Verslag huishoudelijke elektrische installatie op laagspanning en zeer lage spanning

Referentie: **013-20261103-02**	Datum controle: **03/11/2026**
Keurder: **013**

Eigenaar:	**Yvette Ryckbosch**	EAN-code:	**Onbekend**
Adres installatie:	**Voordries 81, 9860 - Oosterzele**	Nummer teller(s):	**1sag3205205505**
		Distributienetbeheerder installatie:	**Fluvius**

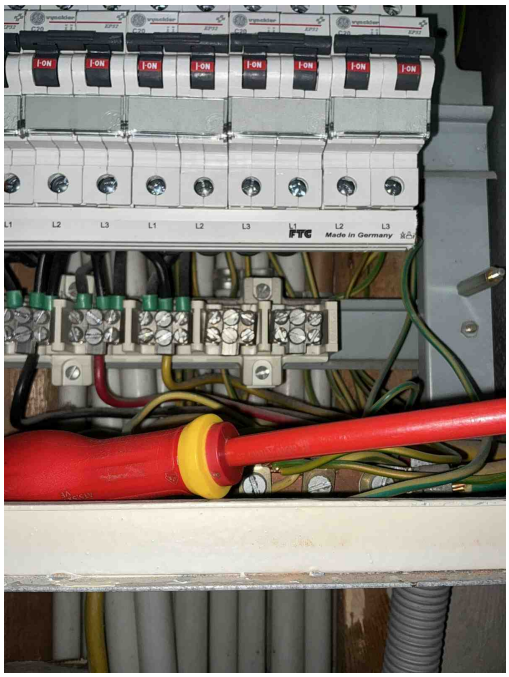
B17 - De voedingsspanning is niet op elk bord vermeld (Boek 1: 3.1.3.3).

B29 - Het elektrisch verdeelbord in een huishoudelijke ruimte is niet voorzien van een deur (Boek1: 5.3.5.1).

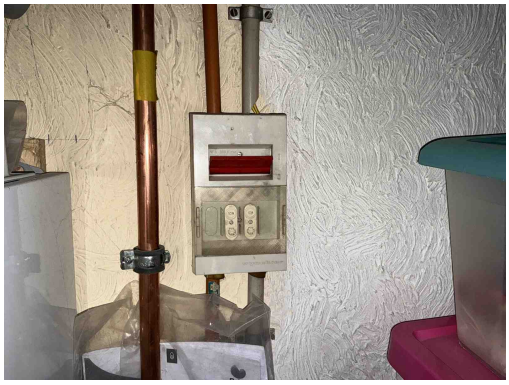
B28 - Het elektrisch verdeelbord in een huishoudelijke ruimte is niet voorzien van een achterwand (Boek 1: 5.3.5.1).

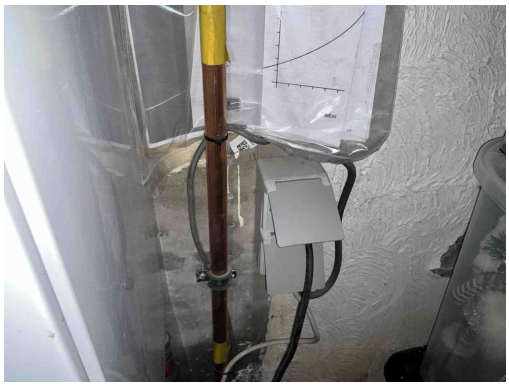
B30 - De houder van de beveiliging in een huishoudelijke ruimte is niet voorzien van aangepaste kalibreerelementen (Boek1: 5.3.5.5).

D08 - De nodige markeringen op de beveiligingstoestellen ontbreken of zijn onleesbaar (Boek 1: 5.3.5.5).
Opmerking: Oa kortsluitvermogen

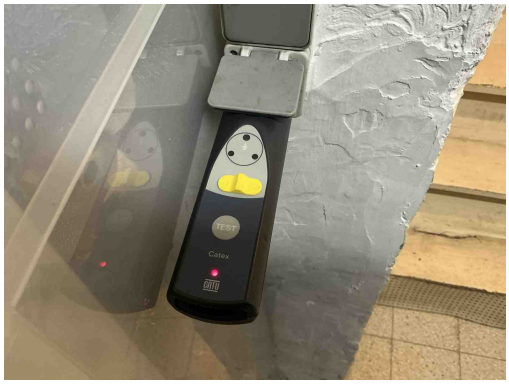
C24 - De afstand tussen de elektrische leiding(en) en niet elektrische leiding(en) is onvoldoende (Boek 1: 5.2.8).
Opmerking: Oa kelder

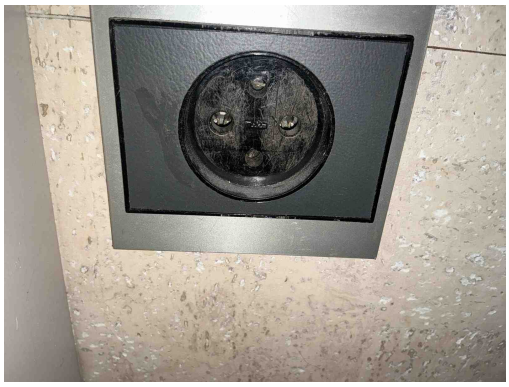
A16 - Er is geen continuïteit van de beschermingsgeleider van de contactdoos (Boek 1: 5.4.3.4).
Opmerking: Oa kelder, badkamer, garage

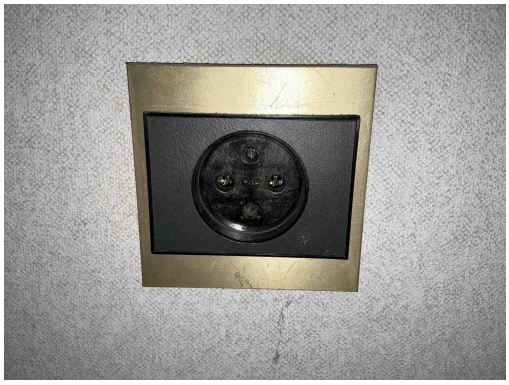
T11 - De contactdozen waarvan de toegekende stroomsterkte maximaal 16A en de toegekende spanning maximaal 250V bedraagt en niet bedoeld zijn voor de voeding van een of meerdere verbruikstoestellen voor een specifiek doel en niet geplaatst zijn in of op schakel- en verdeelborden, beschikken niet of IPXX-D (incl. gemeenschappelijke delen residentieel geheel) (Boek 1: 4.2.2.3/5.3.5.2).
Opmerking: Oa kelder, living, bureau...

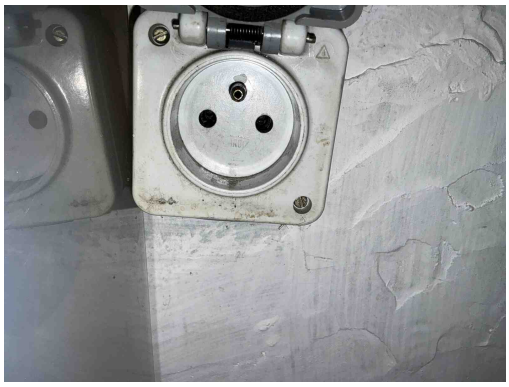
T11 - De contactdozen waarvan de toegekende stroomsterkte maximaal 16A en de toegekende spanning maximaal 250V bedraagt en niet bedoeld zijn voor de voeding van een of meerdere verbruikstoestellen voor een specifiek doel en niet geplaatst zijn in of op schakel- en verdeelborden, beschikken niet of IPXX-D (incl. gemeenschappelijke delen residentieel geheel) (Boek 1: 4.2.2.3/5.3.5.2).
Opmerking: Oa kelder, living, bureau...

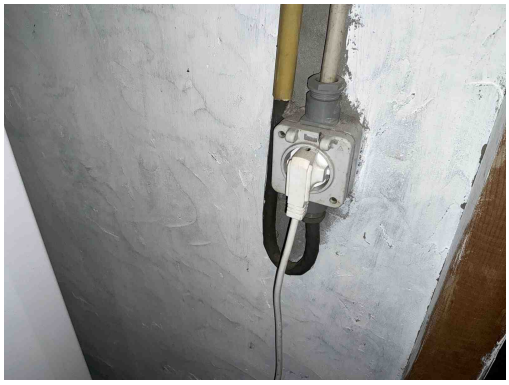
T11 - De contactdozen waarvan de toegekende stroomsterkte maximaal 16A en de toegekende spanning maximaal 250V bedraagt en niet bedoeld zijn voor de voeding van een of meerdere verbruikstoestellen voor een specifiek doel en niet geplaatst zijn in of op schakel- en verdeelborden, beschikken niet of IPXX-D (incl. gemeenschappelijke delen residentieel geheel) (Boek 1: 4.2.2.3/5.3.5.2).
Opmerking: Oa kelder, living, bureau...

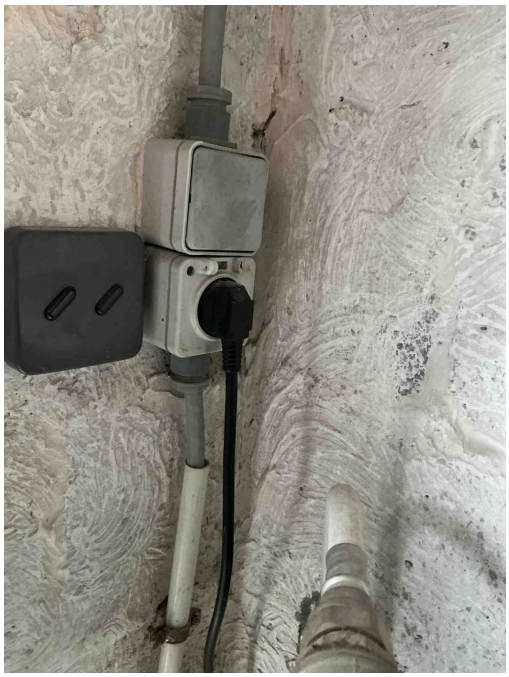
T23 - Het elektrisch materiaal is beschadigd. (Boek 1: 1.4.1.3).
Opmerking: Oa kelder, garage

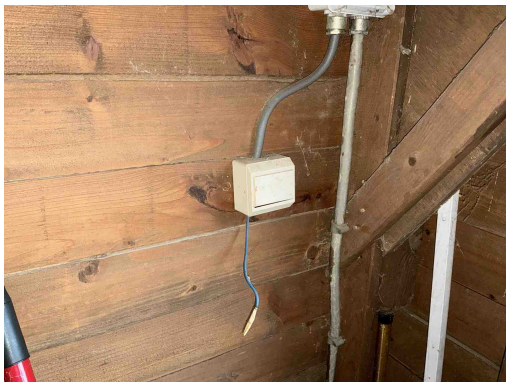
T24 - Het gebruik van elektrische machines of toestellen van klasse 0 en 0I is verboden. (Boek 1, Onderafdeling 4.2.4.3)
Opmerking: Oa luster living

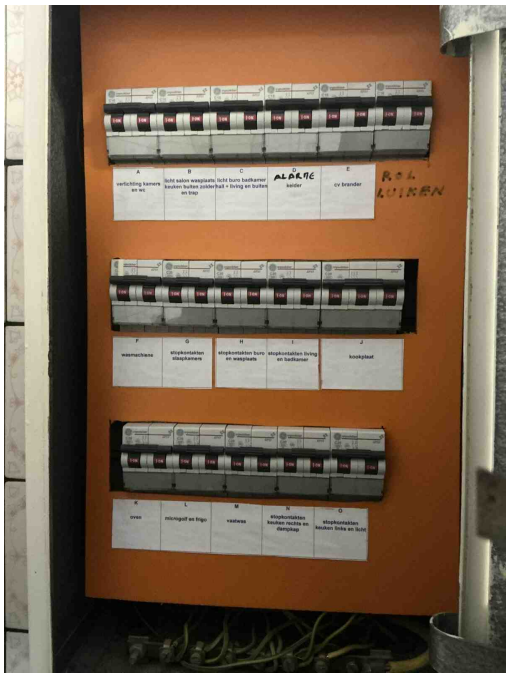
T13 - Opbouwcontactdozen en/of -schakelaars zonder achterplaatje mogen niet rechtstreeks op een brandbare ondergrond bevestigd worden (Boek 1: 4.3.3.5).
Opmerking: Oa tuinhuis

C21 - Het gebruik van geleiders van het type VOB, zonder bijkomende afscherming is niet toegestaan (Boek 1: 5.2.9.6).
Opmerking: Oa tuinhuis

T02 - Gevaar voor rechtstreekse aanraking: genaakbare delen onder spanning (Boek 1: 4.2.2).
Opmerking: Oa tuinhuis
